## WSTĘP

Audyt bezpieczeństwa ruchu drogowego wykonano dla dokumentacji projektowej pn.: „Budowa węzła drogowego w Porosłach: ul. Kleeberga – droga krajowa Nr 8 – droga wojewódzka Nr 676 – ul. Jana Pawła II”.

Budowa węzła drogowego w Porosłach: ul. Kleeberga – droga krajowa Nr 8 – droga wojewódzka Nr 676 – ul. Jana Pawła II

Faza projektu budowlanego.

#### C.3.

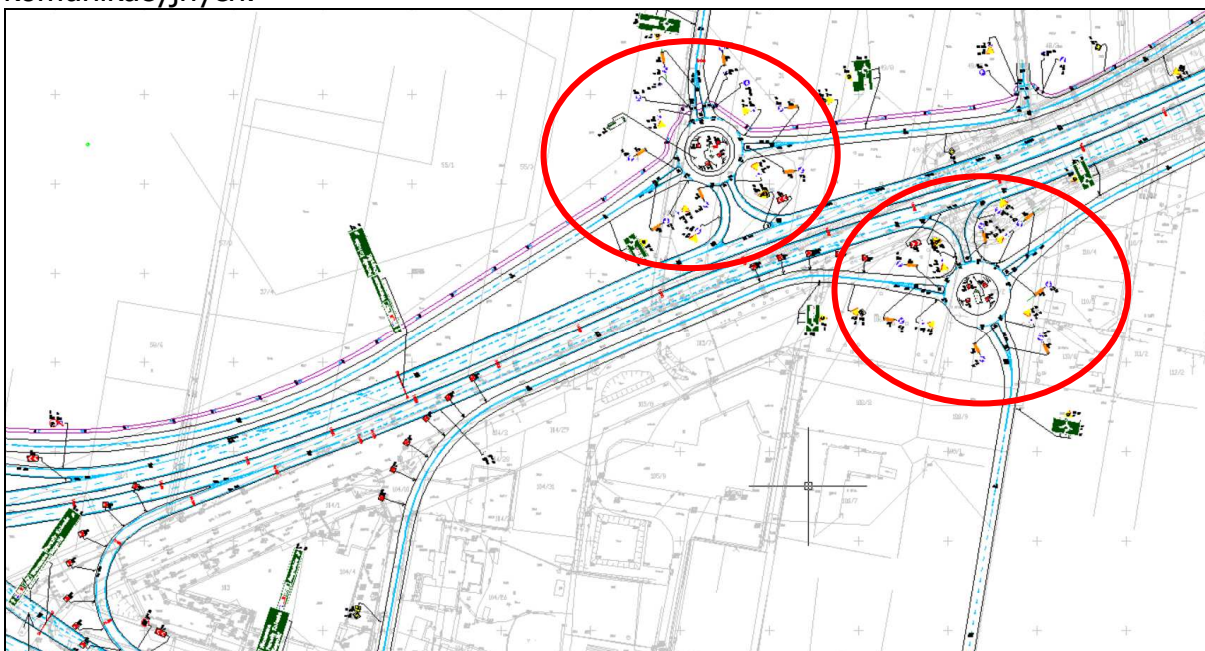
W zakresie materiałów jakie zostały poddane audytowi bezpieczeństwa ruchu drogowego brak jest informacji o projektowanym oświetleniu drogi, co ma szczególne znaczenie w zakresie bezpieczeństwa ruchu drogowego w rejonie projektowanych skrzyżowań.

Należy bezwzględnie przewidzieć wykonanie oświetlenia ulicznego, przede wszystkim w rejonie projektowanych skrzyżowań i przejść dla pieszych. Zaleca się także rozważyć/przewidzieć wykonanie specjalnego/dodatkowe oświetlenie przejść dla pieszych poprawiające widoczność/dostrzegalność pieszych na przejściach dla pieszych w porze wieczornej i nocnej co niewątpliwie będzie miało korzystny wpływ na bezpieczeństwo niechronionych uczestników ruchu.

## C.5.

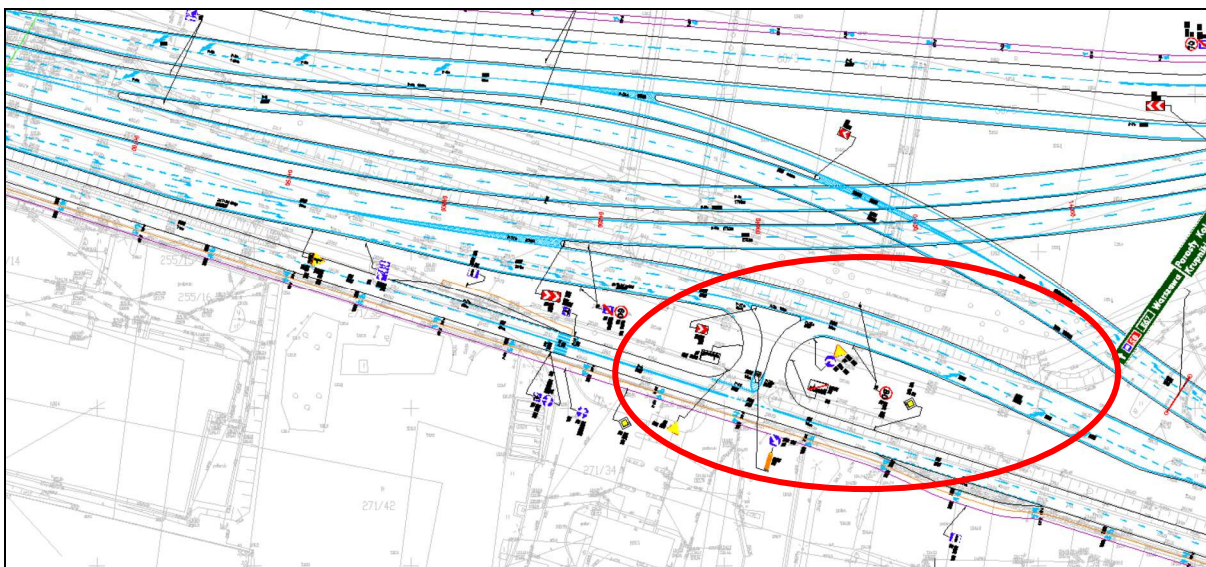
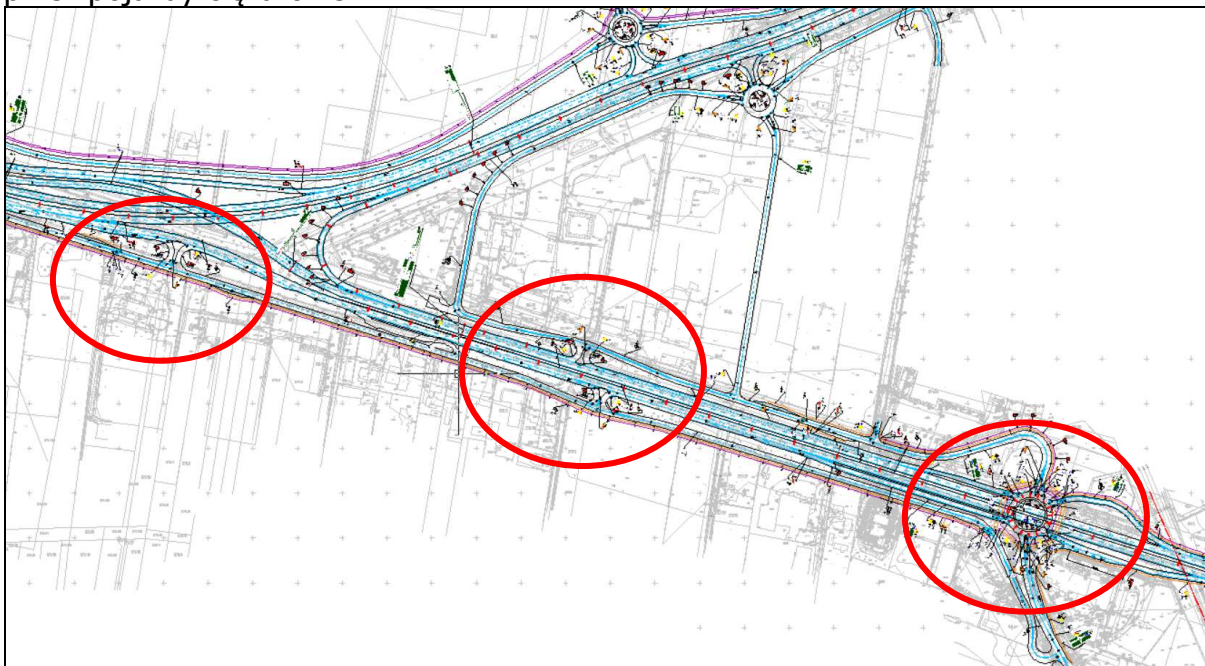
Z uwagi na to, iż projektowany ciąg drogi krajowej nr 8 stanowi naturalną kontynuację drogi ekspresowej S8 na kierunku Zambrów-Białystok, dlatego też można przypuszczać, iż prędkości pojazdów poruszających w kierunku Białegostoku i Augustowa będą większe od dopuszczalnych. W związku z powyższym zastrzeżenie budzi lokalizacja zjazdu na drogę lokalną biegnącą po południowej stronie drogi wojewódzkiej na wysokości projektowanego Węzła Porosły, który zlokalizowany jest na początku łącznicy zjazdowej z DK8 w kierunku Centrum miasta Białystok. Takie rozwiązanie w świetle powyższych założeń może powodować gwałtowne manewry hamowania kierowców wyrażających chęć zjazdu na tą drogę. Należy w tym miejscu zauważyć, w odstępnie ok 500m w kierunku Centrum miasta Białystok zaprojektowany został drugi zjazd na wspomnianą drogę lokalną. Ponadto brak oznakowania drogowaskazowego projektowanych zjazdów z drogi wojewódzkiej na drogę lokalną dodatkowo może potęgować dezorientację kierowców (szczególnie zamiejscowych) wskutek czego może dochodzić do nieprzewidywalnych zachowań i manewrów wykonywanych przez kierowców w tym miejscu. Ponadto wątpliwość budzi mała odległość skrzyżowań projektowanych w ciągu drogi lokalnej od końców pasa wyłączania z drogi wojewódzkiej. Takie rozwiązanie może dodatkowo mieć wpływ na wykonywanie gwałtownych manewrów hamowania przy zbliżaniu się do drogi z pierwszeństwem przejazdu.

Dodatkowo z uwagi na charakter obszaru, jaki obsługiwany jest przez wspomnianą drogę lokalną (obszar uprzemysłowiony) należy przypuszczać, iż występować w tym miejscu będzie ruch pojazdów ciężkich (brak informacji o szczegółowych danych ruchowych w tym zakresie). W związku z powyższym wątpliwość budzą warunki przejezdności w rejonie wjazdu na drogę wojewódzką z drogi lokalnej (rejon początku pasa włączania) ryzyko wyjeżdżania na prawy pas ruchu jezdni łącznicy w kierunku Centrum miasta przez pojazdy ciężarowe. Ponadto należy w tym miejscu zwrócić uwagę na to, iż pas włączania zlokalizowany w tym miejscu zaprojektowany został po wewnętrznej stronie końca łuku poziomego, co może mieć istotne znaczenie na warunki widoczności przy włączaniu się pojazdów do drogi z pierwszeństwem przejazdu, szczególnie w przypadku samochodów

ciężarowych oraz autobusów a także w przypadku samochodów osobowych w sytuacjach gdzie na pasie wyłączania znajdować się będą także pojazdy zjeżdżające z łącznicy na drogę lokalną.

Wątpliwość również budzi wartość prędkości dopuszczalnej na projektowanym odcinku drogi wojewódzkiej nr 676 (80 km/h) w kontekście parametrów technicznych promienia łuku zjazdowego na drogę lokalną. Podana wartość prędkości dopuszczalnej na znaku zlokalizowanym na początku łącznicy zjazdowej w bliskiej odległości od analizowanego zjazdu na drogę lokalną może mieć niekorzystny wpływ na dostosowanie prędkości ruchu przez kierowców mających zamiar zjechać z drogi wojewódzkiej. Takie rozwiązanie może mieć wpływ na powstawanie zdarzeń drogowych związanych z niekontrolowanym zjazdem z drogi.

Zaleca się przeanalizować konieczność/potrzebę projektowania dwóch połączeń/zjazdów z drogi wojewódzkiej na drogę lokalną. Zaleca się przeanalizować możliwość skomunikowania drogi lokalnej tylko i wyłącznie poprzez projektowany węzeł drogowy na skrzyżowaniu al. Jana Pawła II i ul. Elewatorskiej. Takie rozwiązanie będzie miało wpływ na zminimalizowanie punktów kolizji w ciągu projektowanego odcinka drogi a zarazem wpłynie na redukcję liczb potencjalnych zdarzeń drogowych. W przypadku potrzeby/konieczności pozostawienia zaprojektowanego rozwiązania drogowego należy bezwzględnie sprawdzić warunki przejeźdźności i widoczności dla przedmiotowego skrzyżowania a także zaleca się wprowadzenie oznakowania informacji drogowiskazowej na dojeździe do analizowanego miejsca. Ponadto zaleca się zastosowanie dodatkowych znaków/informacji o ograniczeniu prędkości dopuszczalnej dla pojazdów zjeżdżających z drogi wojewódzkiej.

### C.7.

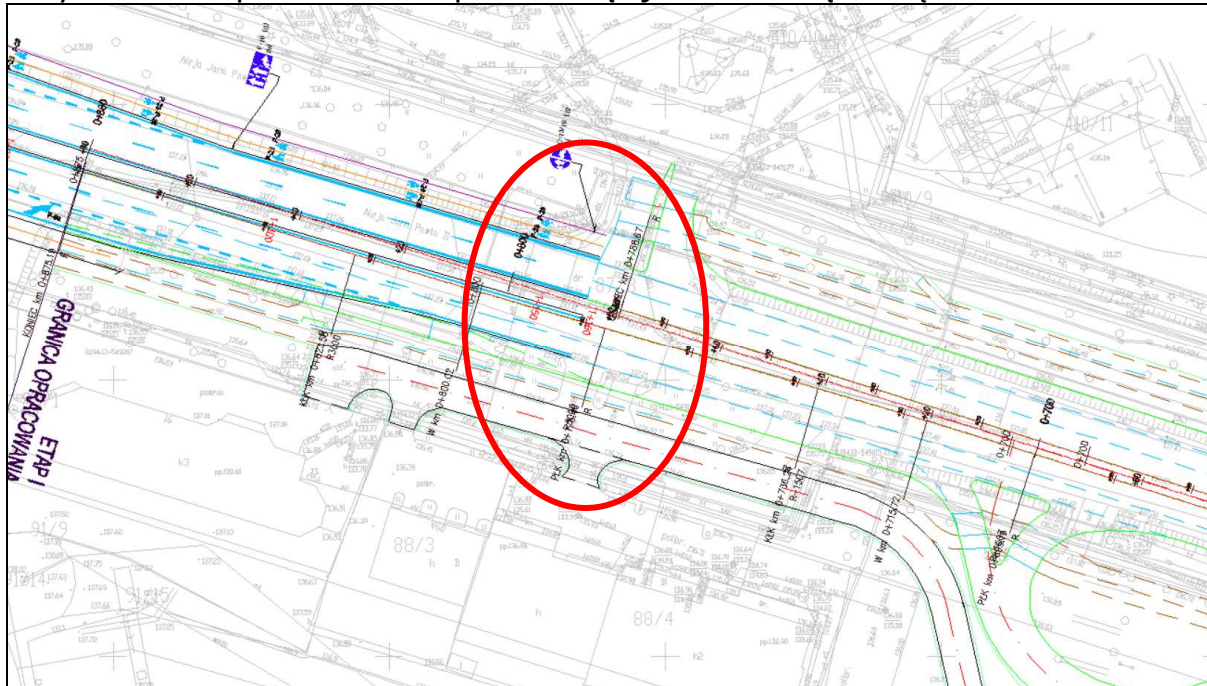
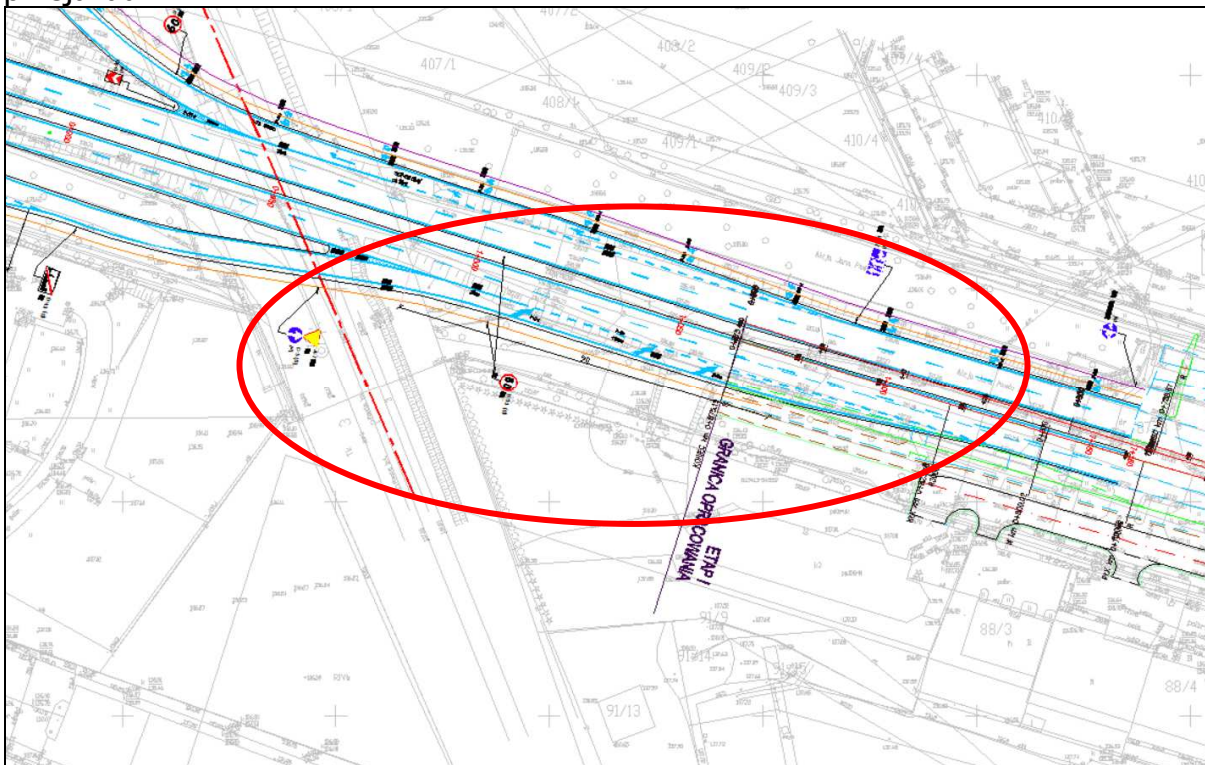
Na granicy opracowania przebudowy al. Jana Pawła II za obiektem nad linią kolejową rozwiązania projektowe wydają się nie współgrać z stanem istniejącym lub/i inną dokumentacją projektową na dalszym odcinku drogi w kierunku Centrum Miasta Białystok co nie pozwala na ich prawidłową i jednoznaczną ocenę.

Należy dopracować rozwiązania projektowe na granicy realizowanej dokumentacji projektowej.

### C.9.

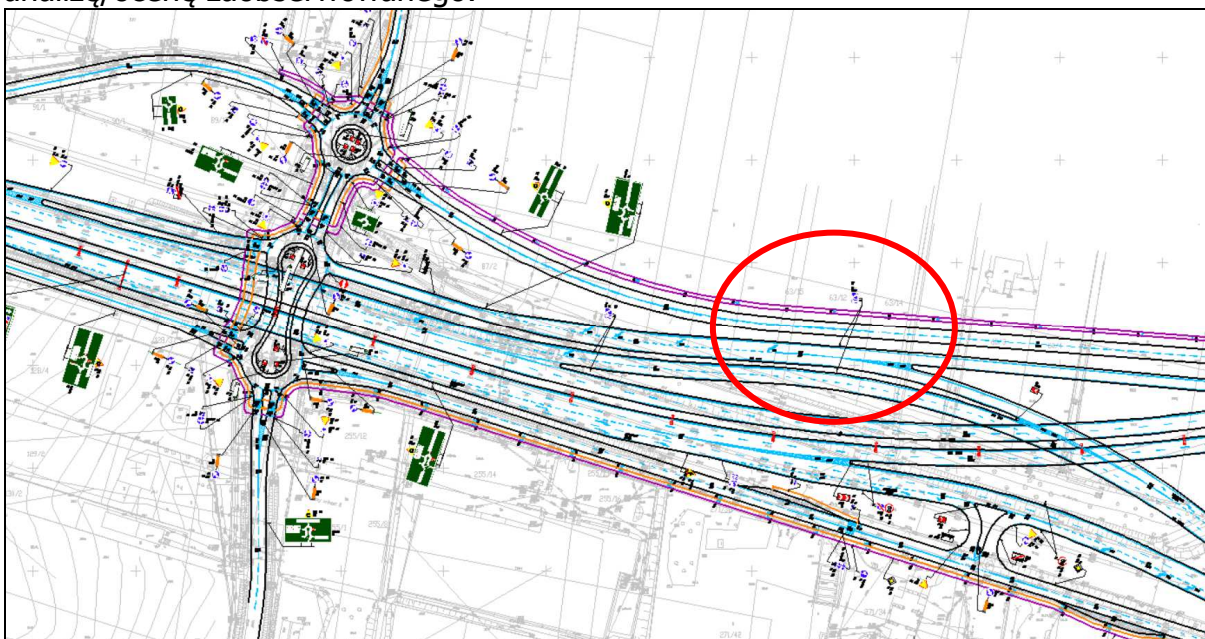
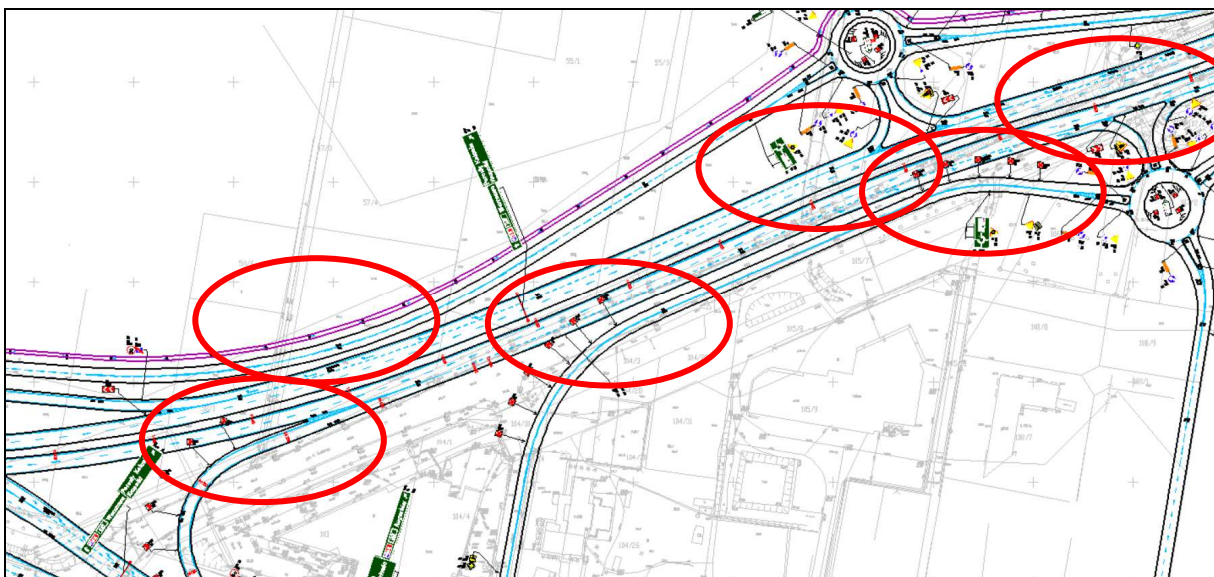
W przedłożonych do analizy brd materiałach projektowych brak jest informacji dotyczących lokalizacji i parametrów drogowych barier ochronnych. Ponadto przekazane materiały nie zawierają lokalizacji obiektów mostowych (lokalizacji podpór mostowych), lokalizacji oświetlenia ulicznego a także innych obiektów i elementów infrastruktury drogowej, które powinny być potencjalnie chronione barierami drogowymi przed ewentualnymi skutkami niekontrolowanych najeżdżeń/uderzeń pojazdów. Ponadto projekt nie przewiduje zastosowanie osłon energochłonnych na rozjazdach dróg, przede wszystkich w rejonie łącznic węzłowych.

W projekcie należy przedstawić lokalizację barier ochronnych. Przy ich projektowaniu należy mieć na uwadze konieczność osłonięcia wszelkich przeszkód zlokalizowanych w obrębie drogi (obiekty inżynierskie, słupy oświetleniowe, konstrukcje znaków i tablic drogowych) na których najeżdżenie/uderzenie mogłoby być niebezpieczne w skutkach.

#### C.11.

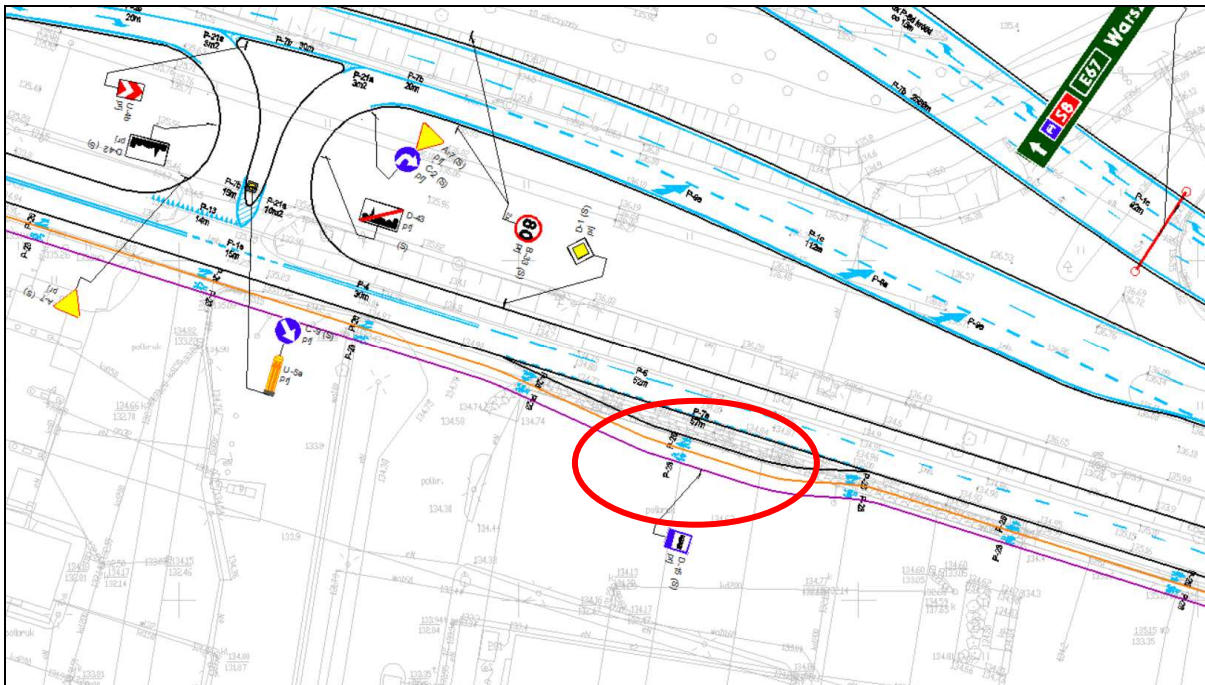
W rejonie projektowanej zatoki autobusowej w ciągu drogi lokalnej zlokalizowanej po południowej stronie drogi wojewódzkiej nr 676 zaprojektowana została ścieżka rowerowa bezpośrednio przy chodniku/peronie autobusowym.

Zaleca się zastosowanie wygradzenia ścieżki rowerowej od chodnika/peronu autobusowego urządzeniami typu U-12b w celu wyeliminowania ryzyka przypadkowego wejścia na ścieżkę rowerową pasażerów oczekujących na peronie autobusowym.

C.14.

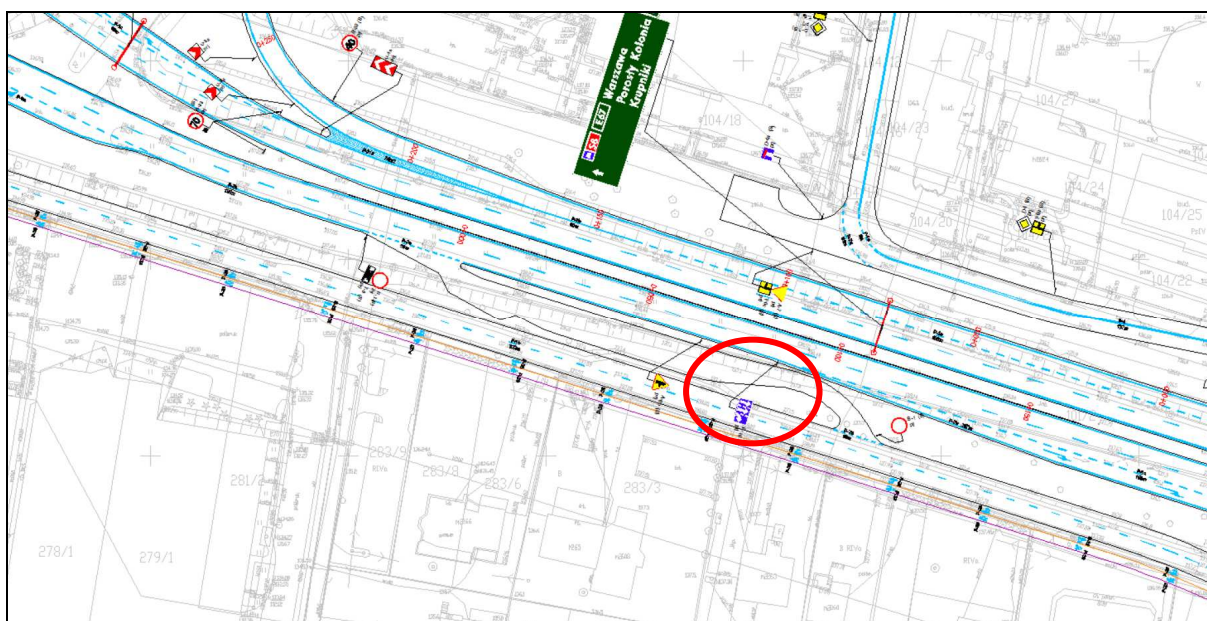
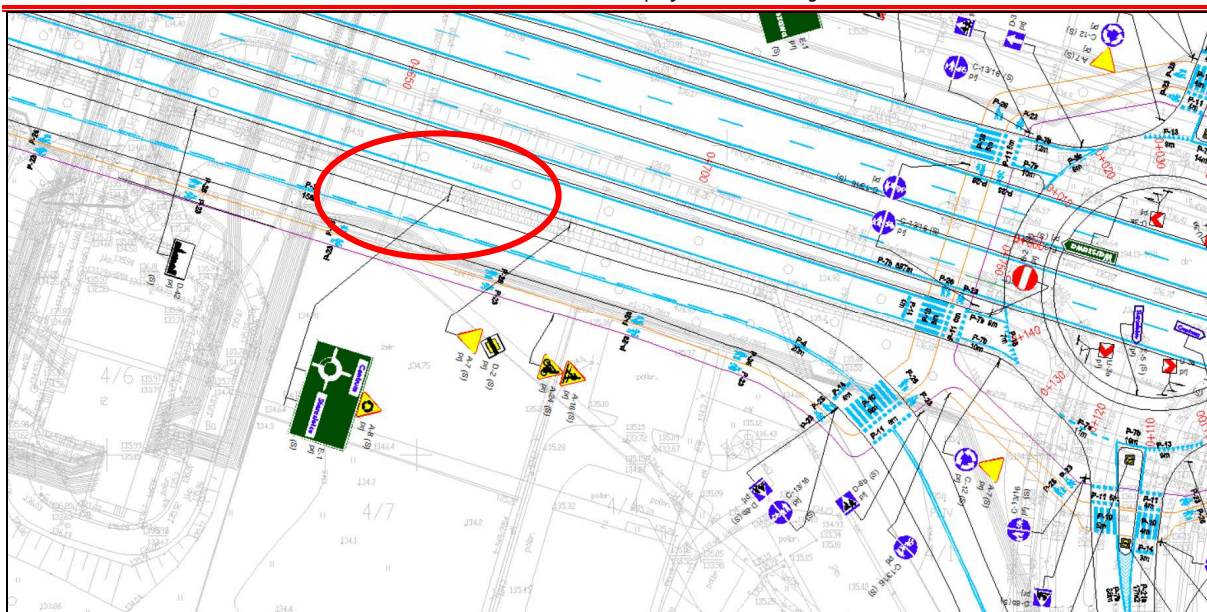
Wydaje się, iż dla lokalizacji tablic informacji drogowskiej typu E-1 przedstawionych w poniższych lokalizacjach nie jest zachowana skrajnia drogowa zarówno dla drogi lokalnej jak i drogi krajowej nr 8 (w przypadku nr 1) oraz drogi lokalnej i al. Jana Pawła II (w przypadku nr 2 i 3).

Należy bezwzględnie zapewnić skrajnie drogową poprzez zmianę wielkości lub zmianę lokalizacji wskazanych tablic drogowskich.

#### C.15.

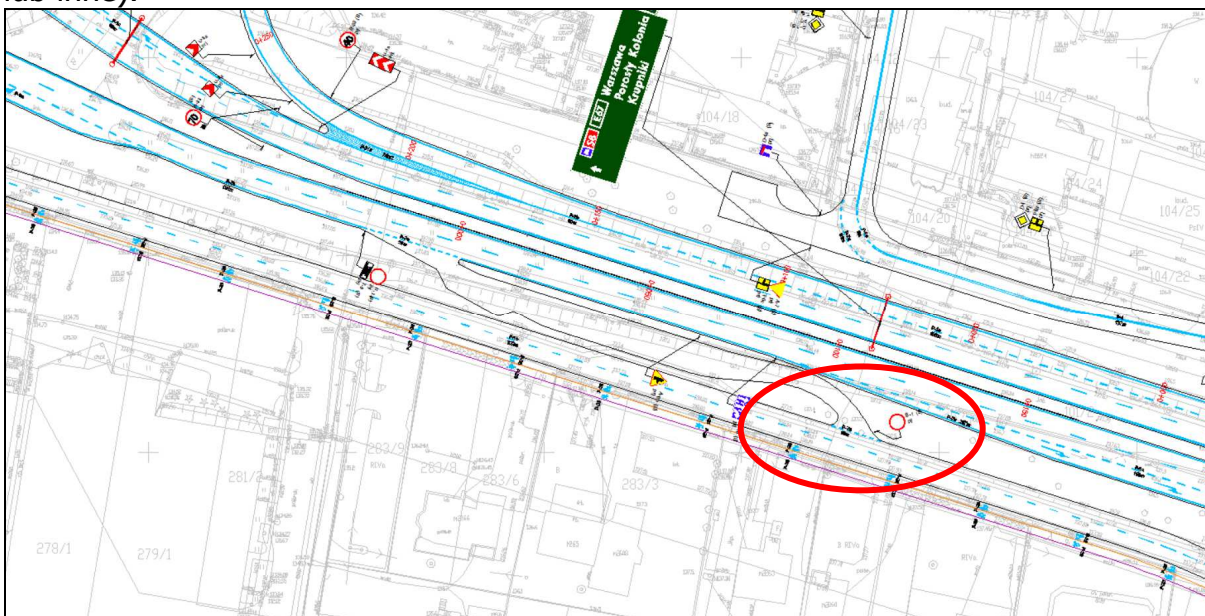
Wzdłuż drogi wojewódzkiej nr 676 zaprojektowano miejsce do kontroli pojazdów. Wjazd od strony drogi lokalnej został ograniczony tylko za pomocą znaku B-1. W przypadku braku znaku B-1 (np.: kradzież, dewastacja) istnieje ryzyko wjazdu na plac kontroli oraz wjazdu „pod prąd” na jezdnie drogi wojewódzkiej.

Zaleca się zastosowanie fizycznych środków uniemożliwiających wjazd na plac/miejsce kontroli pojazdów od strony drogi lokalnej (np. urządzenie typu U-13b lub inne).
